Assunto: **Encaminha Parecer Técnico nº 03/2020/COTEC IPHAN-GO/IPHAN-GO referente ao imóvel do Antigo Juízo Eleitoral, atual Tribunal Regional de Justiça Eleitoral, Goiânia/GO**

Referência: Processo nº 01516.001129/2019-14

PARECER TÉCNICO N.º 03/2020

Imagem 04 - Indicação dos revestimentos originais na escada de entrada do TRE/GO.

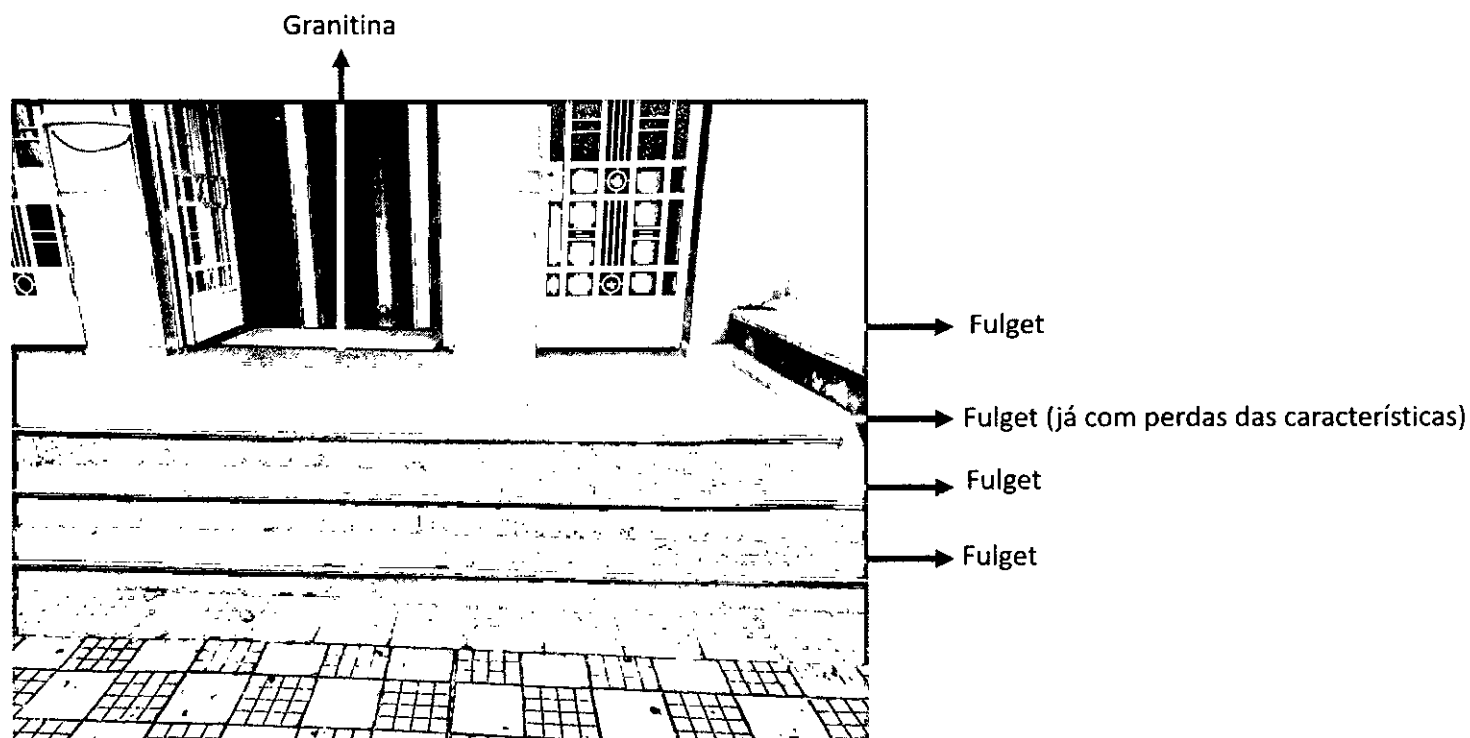
- RESINA NO PISO EM GRANITINA E SUBSTITUIÇÃO DE GRANITO EXISTENTES: O Caderno de Especificações Técnicas propõe serviços de aplicação de resina e substituição de materiais na escada de entrada. Informamos que os degraus, espelhos dos degraus, patamar no hall abaixo da marquise e rodapé **não são granitina, portanto, não podem ser lixados nem receber resina acrílica como acabamento.** Esse revestimento trata-se do **fulget**, que consiste em um revestimento similar à granitina, mas que possui um acabamento mais poroso e rugoso, característico de revestimentos aplicados em áreas externas. O único local em que se encontra a granitina é na soleira de entrada para o edifício (Ver Imagem 04). Encontramos revestimentos similares à esse na escadaria e pilaretes do Coreto, escadaria da Torre do Relógio, pilaretes do Museu Zoroastro Artiaga, entre outros bens tombados nesta capital.

Salientamos que esses são os únicos trechos ainda remanescentes de revestimento original do bem tombado. Em visita técnica ao local, verificou-se algumas regiões de perda desse material e também de sujidades. Diante disso, o ideal é que os esforços sejam concentrados na manutenção dos mesmos, **não podendo haver substituições por outro material, mas refazimento de áreas com a técnica existente, caso necessárias, assim como mantidas em bom estado.** Caso optem por reconstituir as áreas de perda, é necessário fazer ensaios técnicos de argamassa e petrografia para reconstituição de um traço provável que se aproxime o máximo possível do original, para isso é necessário a remoção de amostras no local, devendo estas terem seu local de remoção aprovadas por esta fiscalização.

A autorização **NÃO SE APLICA** aos serviços solicitados à escada de acesso, conforme item 10. Por se tratar de único trecho remanescente do piso original, em técnica *fulget*, o material deverá ser preservado, com refazimento das lacunas pontuais, utilizando-se da mesma técnica, não sendo, portanto, autorizada sua substituição ou aplicação de resina.
